Objet : Rapport de contrôle de fonctionnement et d'entretien de votre dispositif d'Assainissement Non Collectif.

VERIFICATION DU BON FONCTIONNEMENT ET DE L'ENTRETIEN D'UNE INSTALLATION D'ASSAINISSEMENT NON COLLECTIF

RAPPORT DE VISITE A CONSERVER

Identifiant du dossier : **REFo10006**

Filière en place

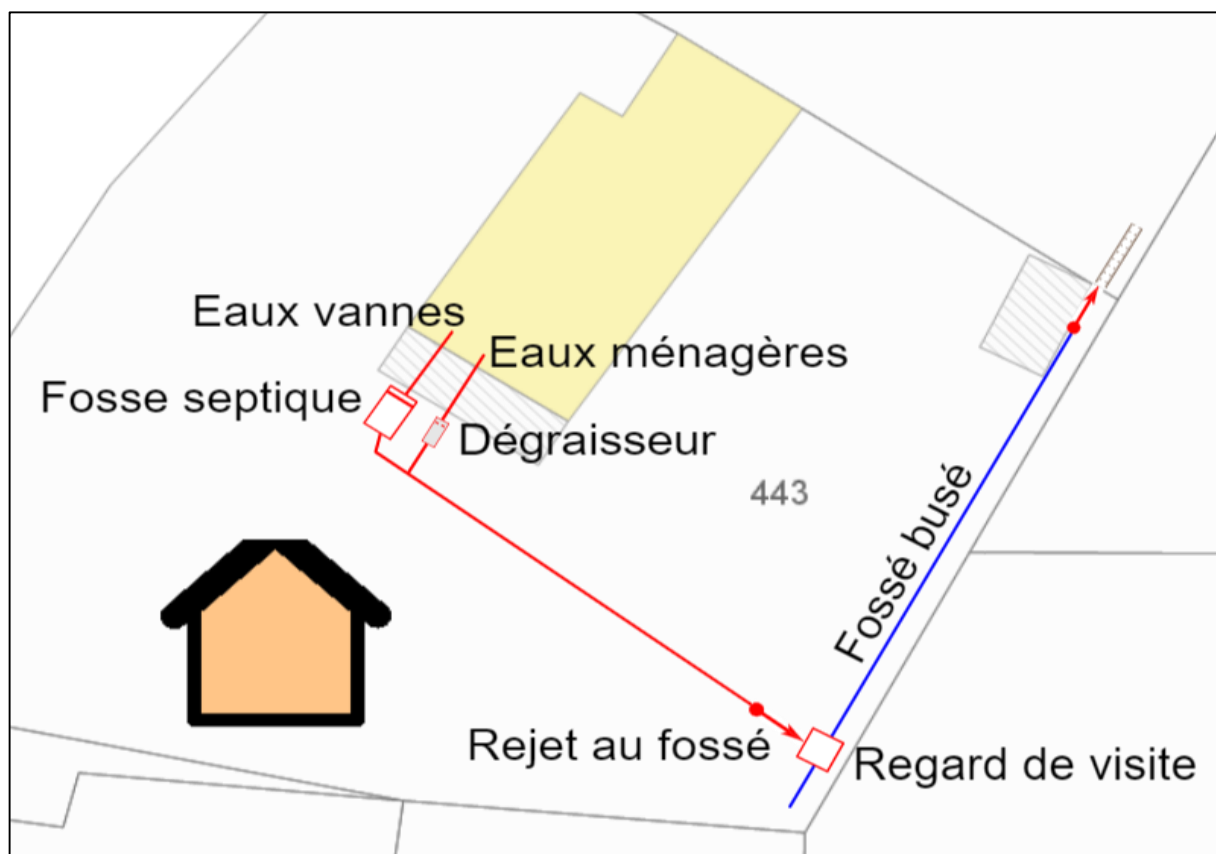
Description	Constat	Commentaires
Fosse septique	Volume inconnu (WC)	Accessibilité : Oui Bon état de fonctionnement : Oui Dimensionnement : Indéterminé Défaut constaté : Oui (cf. commentaires)	Volume inconnu. Absence ventilation secondaire.
Dégraisseur	Volume inconnu (eaux ménagères)	Accessibilité : Oui Bon état de fonctionnement : Oui Dimensionnement : Indéterminé Défaut constaté : Oui (cf. commentaires)	Volume inconnu.
Fossé	Eaux usées prétraitées	Accessibilité : Oui Bon état de fonctionnement : Oui Dimensionnement : Défaut constaté : Oui (cf. commentaires)	Rejet non réglementaire.

Défauts constatés : Défaut de sécurité sanitaire

Travaux sous 4 ans : Mettre en place un dispositif d'assainissement non collectif réglementaire au dimensionnement adapté.
